**TRIBUNAL DE APELACIONES DE SANCIONES
EN TEMAS DE ENERGÍA Y MINERÍA
OSINERGMIN**

RESOLUCIÓN N° 52-2024-OS/TASTEM-S1

Lima, 13 de junio del 2024

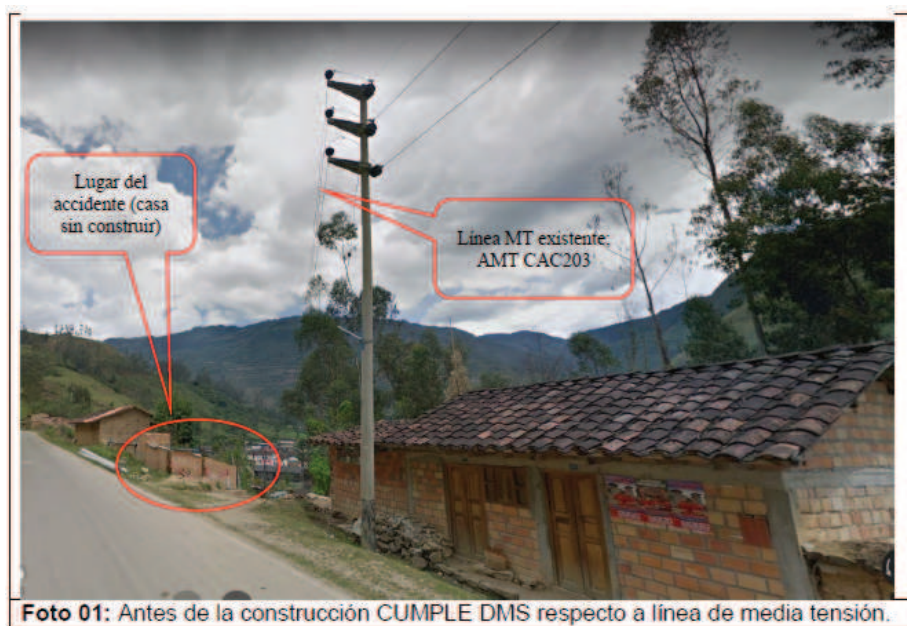
En efecto, en la inspección de campo efectuada por el supervisor de Osinergmin el 3 de setiembre de 2020, se constató que la distancia horizontal entre la edificación y la proyección vertical de la línea de media tensión era de 1.10 metros, distancia inferior a 2.50 metros, incumpliendo la distancia horizontal de seguridad, tal como se consignó en el Acta de Inspección, debidamente suscrita por el representante de Electro Oriente, conforme se observa a continuación:

En su recurso de apelación Electro Oriente señaló que la primera instancia no habría valorado correctamente los medios probatorios que presentó en las etapas anteriores, con los que pretende demostrar que efectuó la instalación de su infraestructura eléctrica en cumplimiento de las distancias mínimas de seguridad en relación a las viviendas ubicadas por las inmediaciones de las líneas de media tensión 22.9 kV.

Al respecto, de la revisión del expediente se verifica que, en sus descargos al Informe Final de Instrucción N° 285-2022-OS/OR AMAZONAS, Electro Oriente presentó dos vistas fotográficas con las cuales afirma que, antes del estado de emergencia (16 de marzo de 2020) no existía ninguna deficiencia por distancia de seguridad en el lugar del accidente, y que de forma posterior y durante el periodo de estado de emergencia se ha construido una extensión de la casa de dos niveles, bajo propia responsabilidad directa de los propietarios, puesto que la obra no cuenta con permiso de la Municipalidad ni con previo conocimiento de la entidad, por tanto en la nueva construcción se ha vulnerado la distancia de seguridad de la línea de media tensión en el alimentador CAC-203, de 22.9kV.

A fin de que la concesionaria acredite que sus instalaciones eléctricas cumplieran las distancias de seguridad establecidas en la Tabla 234-1 del CNE-Suministro, como ella afirma, las vistas fotográficas que presentó no resultan suficientes para tal cometido, pues en ellas solamente se ve que, antes de la construcción de la vivienda donde ocurrió el accidente, la red de media tensión no estaba instalada en ese lugar sino junto a la vivienda de 1 solo nivel, siendo que la concesionaria realizó una reubicación de la red de media tensión, hacia la zona donde se construyó la vivienda afectada.

En ese sentido, dado que la concesionaria efectuó una reubicación de la red de media tensión, correspondía que presente los respectivos planos de lotización de la zona, así como los planos de replanteo, con los que se compruebe que la concesionaria realizó la reubicación de la red de media tensión cumpliendo con las distancias mínimas de seguridad respecto del límite de propiedad de los lotes existentes; sin embargo, no lo hizo.

En consecuencia, este Órgano Colegiado considera que corresponde desestimar lo alegado por la concesionaria en este extremo.
